Processo Nº 002.269289.00.9

Assunto: Estudo de Viabilidade Urbanística de Desmembramento

Local: Rua Dr. Salvador França, 1751 e 1800

PARECER Nº 035/2017

DESMEMBRAMENTO
SITUAÇÃO PROPOSTA
Escala 1/2000

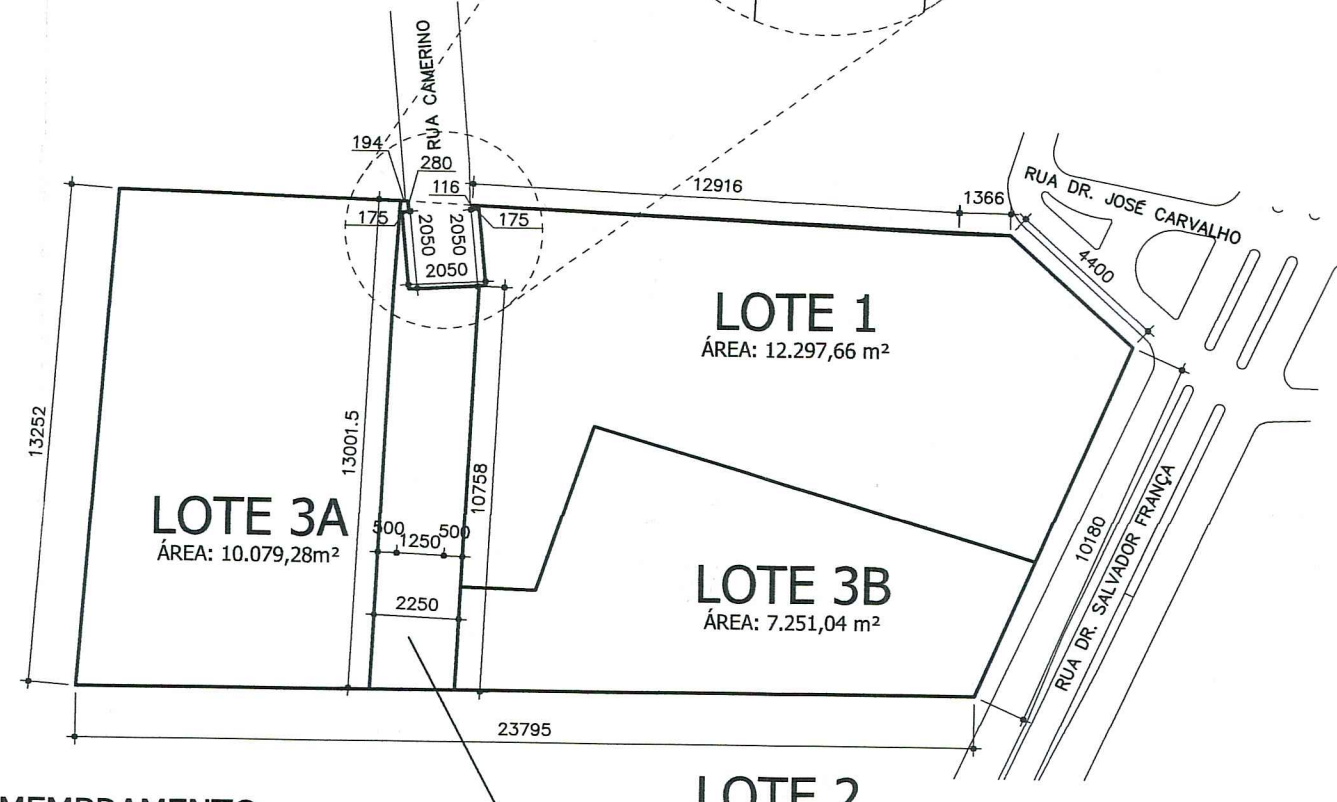
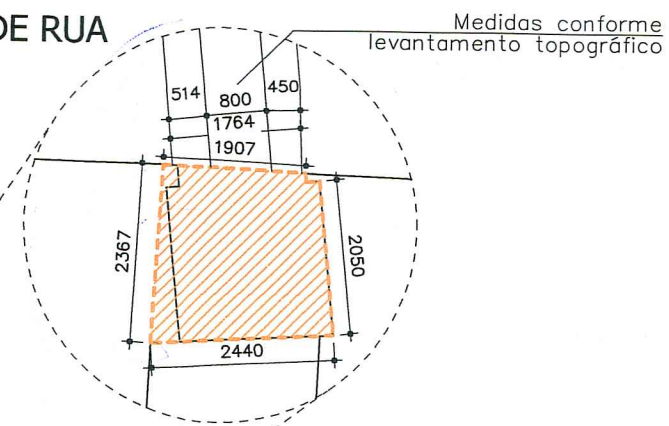
A carta de habitação está condicionada a execução do prolongamento da Rua Camerino até o acesso do empreendimento.

Quanto ao prolongamento da Rua Camerino, o trecho que não for executado nesta etapa, conforme Parecer CPAIC 887/16, deverá ser doado à PMPA, admitindo a cessão de uso à Sociedade de Surdos do RGS, entretanto sua execução poderá ser feita a qualquer tempo, conforme necessidade do poder público. Salaria que não deverá ser construída nenhuma edificação ou equipamento de lazer no referido gravame e que não deverá ser executado cul-de-sac, uma vez previsto seu prolongamento.

A CTAAPS encaminhará resolução para gravame do prolongamento da Rua Camerino, com gabarito de 22,50m.
